Protokol o změně díla

změnový list číslo 120

Stavba: Centrum komplexní psychiatrické péče Brno

Změna: Doplnění atyp. konzol k žaluziím objekt A jih 1. NP

ZL 120
 PŘÍLOHA
 02.1
 ROZSAH

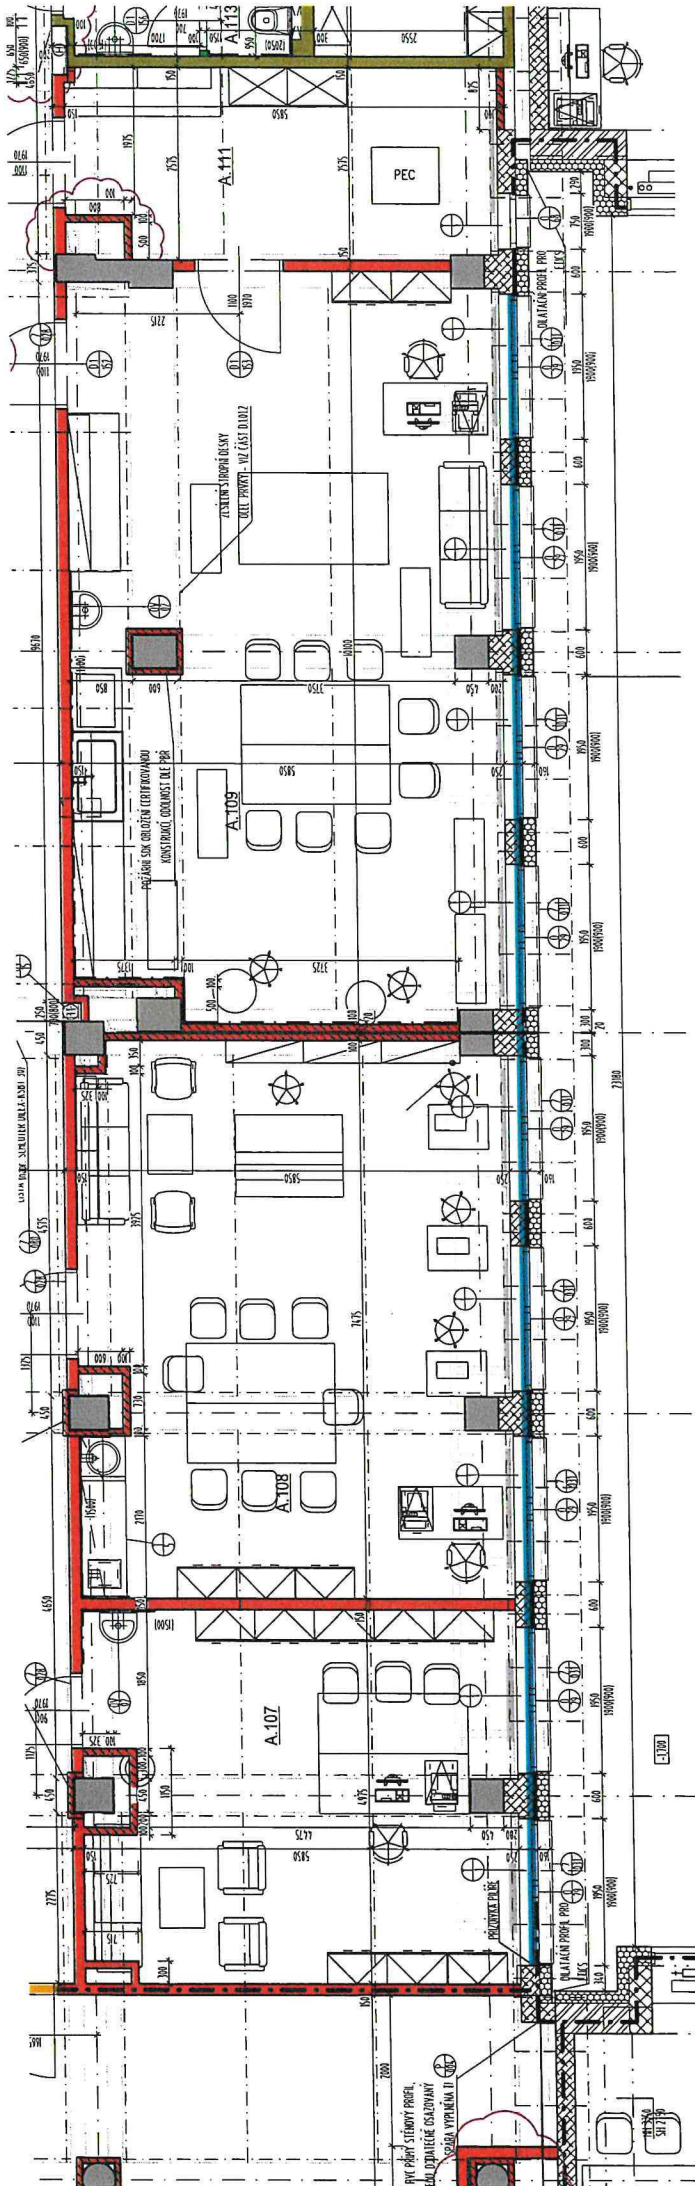
P O P I S	Změnu vyvolal: Odkrytí stávajícího stavu s úpravou ztužující ocelové kce a dopadem na polohu žaluzií		
	Popis změny: Na základě změny statického zajištění budovy v místech mezi budovami D a F v úrovni 1.NP je nutno provést změnu technického řešení ukotvení venkovních žaluzií, viz detail vydaný projektantem		
Způsob projekčního zpracování: Detail pozice žaluzie 1.NP obj. A 1195-02 D.1.01.1.1040 z 10/2020 vliv změny na náklady stavby: ANO			
ocenění změny předložil: GZ ve formě			
náklady na změnu D.1.01 SO 01 - PAVILON G PK Rozpočet D.1.01.1 - REV 06 Architektonické a stavební řešení - revize 06		vícepráce	méněpráce
Příloha 01 rozpočet, položky, ASŘ D 1.01.1 PK		47 781,90 Kč	0,-Kč
projekční náklady		0,-	0,-
úprava smluvní ceny: Přípočet a odpočet v části D.1.01 SO 01 - PAVILON G PK Rozpočet D.1.01.1 - REV 06 Architektonické a stavební řešení - revize 06			
C E N A	zvýšení:		47 781,90 Kč
	snížení:		0,-
